**AVIS RELATIF À LA PROTECTION
CONTRE LES EVENTUELS EFFETS NOCIFS ET NUISANCES
PROVOQUÉS PAR LES RAYONNEMENTS NON IONISANTS
GÉNÉRÉS PAR DES ANTENNES ÉMETTRICES STATIONNAIRES**

Commune : RENDEUX - Exploitant : ORANGE

Référence exploitant : 120R1_2/ 32120R1_2/ 42120R1_2/ 52120R1_2

Rapport n° 971 / 2025

Figure 1 : Vue en plan des lieux de séjour et des points de contrôle

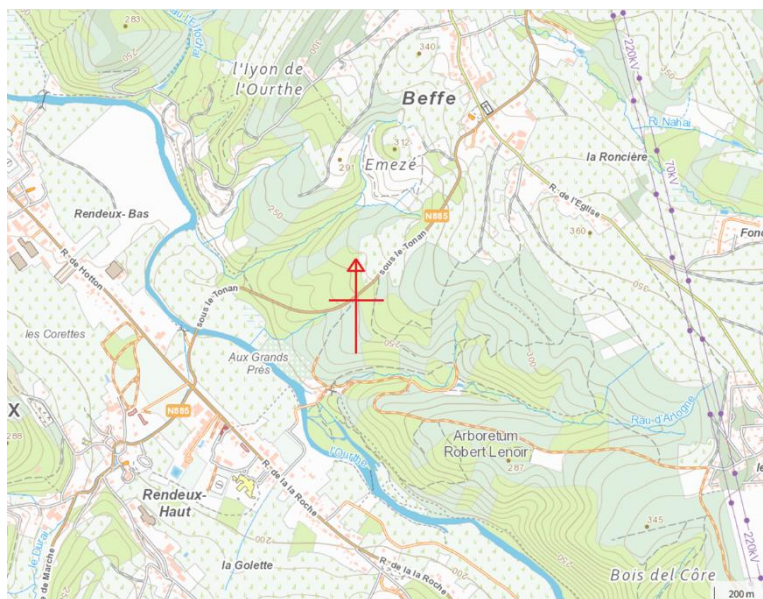
N° point de contrôle	LS	Atténuation (dB)	Indice d'exposition relatif à la limite par installation IE_i
Aucun lieu de séjour ne se trouve dans la zone où la limite d'immission pourrait être atteinte

En ce qui concerne les antennes de l'installation mentionnées dans le tableau 1, la distance maximale à laquelle la limite pourrait être atteinte, à l'extérieur, est égale à 99,1 m. S'il n'y a pas de LS à une distance inférieure, les antennes respectent forcément la limite d'immission.

Dans le cas des LS situés à l'intérieur des bâtiments, une atténuation d'obstacle est prise en compte et il en résulte que la distance maximale à laquelle la limite pourrait être atteinte se réduit à 70,4 m.
